PERKANČIOSIOS ORGANIZACIJOS ATSAKYMAI Į TIEKĖJŲ KLAUSIMUS *(kalba netaisyta)*

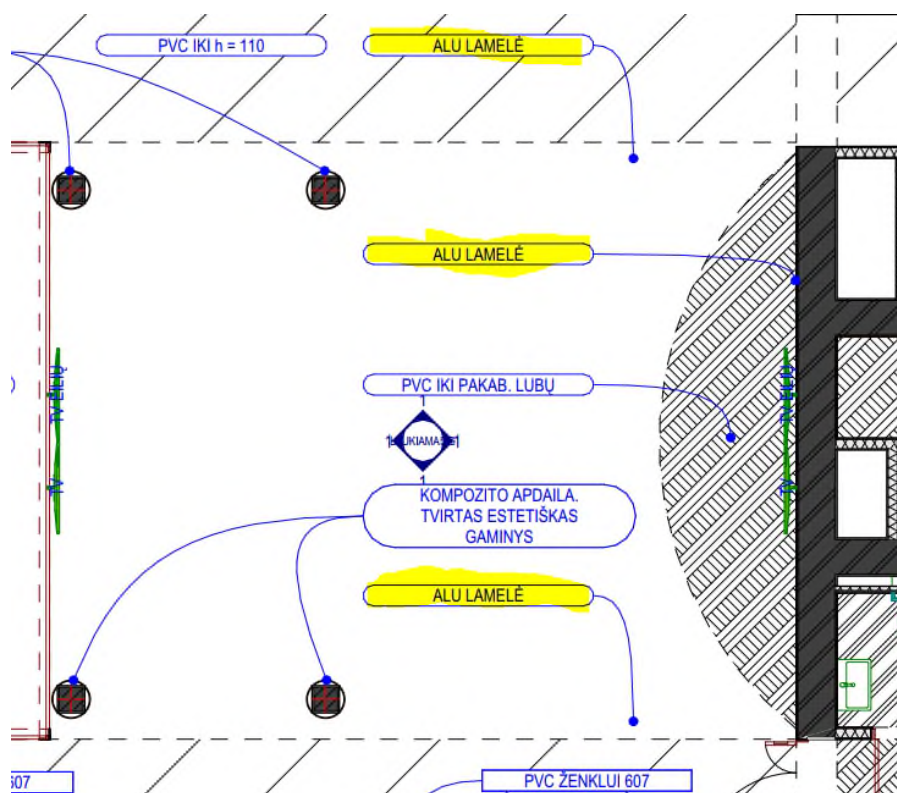
3. Technologiniame plane (dok. žymuo 2023-RVUL-Š29-RITS-S-PER) patalpoje S140 numatyta modulinė pertvara. Ar moduliniai pertvarai taikomi akustikos reikalavimai, jei taip tai kokie? Taip pat ar modulinėje pertvaroje reikia numatyti praėjimo duris?

Atsakymas: Patalpoje S140 modulinė pertvara bus perkama kitu pirkimu. Praėjimo durys nenumatomos.
